Mission régionale d'autorité environnementale
CORSE

**Avis de la Mission régionale
d'autorité environnementale de Corse
sur un projet de centrale photovoltaïque au sol sur
le territoire de la commune
d'AGHIONE (Haute-Corse)**

n°MRAe 2020-PC3

Illustration 2 : Plan d'implantation des infrastructures (Source : étude d'impact)

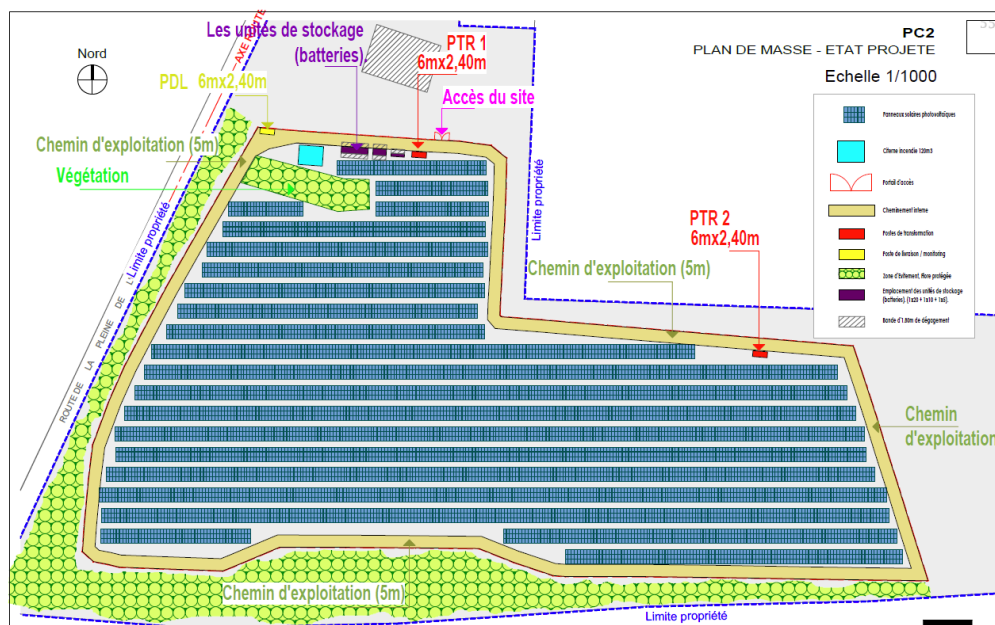
La MRAe recommande de compléter l'étude d'impact en apportant des éclaircissements sur la faisabilité technique de la solution de raccordement présentée.

Illustration 3 : Implantation définitive du projet après évitement des stations de flore protégée (Source : étude d'impact)

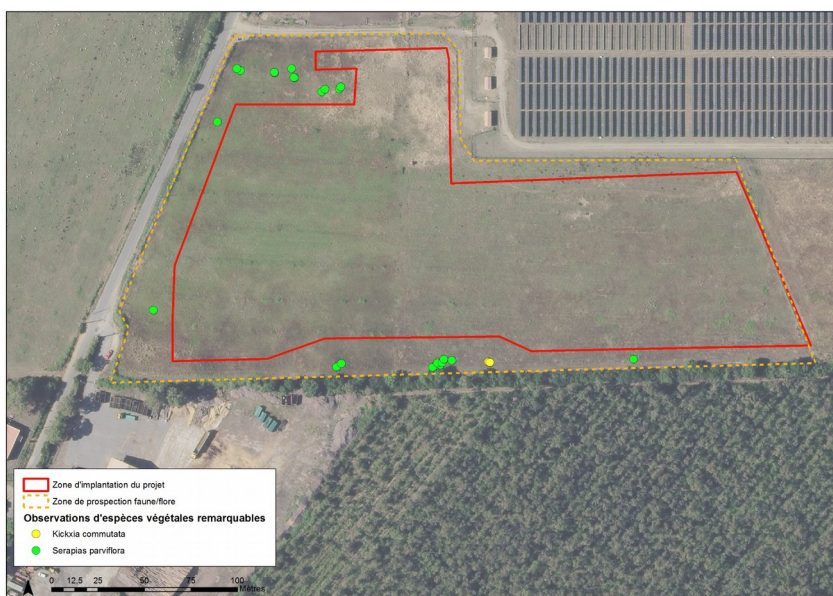
En phase d'exploitation, pour éviter le risque de destruction de ces deux espèces protégées, en cas d'opération d'entretien mécanique de la végétation, celle-ci sera réalisée de manière manuelle lors du repos végétatif de ces deux plantes (de novembre à février) (mesure ME4). Toutefois, l'étude ne précise pas si cette mesure concernera l'entretien des abords du parc photovoltaïque qui ont fait l'objet de la mesure d'évitement susmentionnée ou si elle vise les éventuelles opérations d'entretien mécanique à l'intérieur de l'enceinte. En outre, le descriptif de la mesure n'est pas cohérent avec son intitulé puisqu'il est question d'adapter la période de réalisation et la technique des opérations de décapage et de nivellement du sol en vue de préserver la production des graines et la banque de graines enfouis dans le sol. Ces éléments apparaissent plutôt être en lien avec la mesure ME1 qui concerne la phase de travaux.

La MRAe recommande de reprendre le descriptif de la mesure ME4, afin de la détailler et de préciser si cette mesure ne concernera que l'entretien des abords du parc photovoltaïque ou également la végétation présente dans l'enceinte et, dans ce dernier cas, de prévoir la mise en cohérence avec les modalités d'entretien prévues (éco-pâturage).
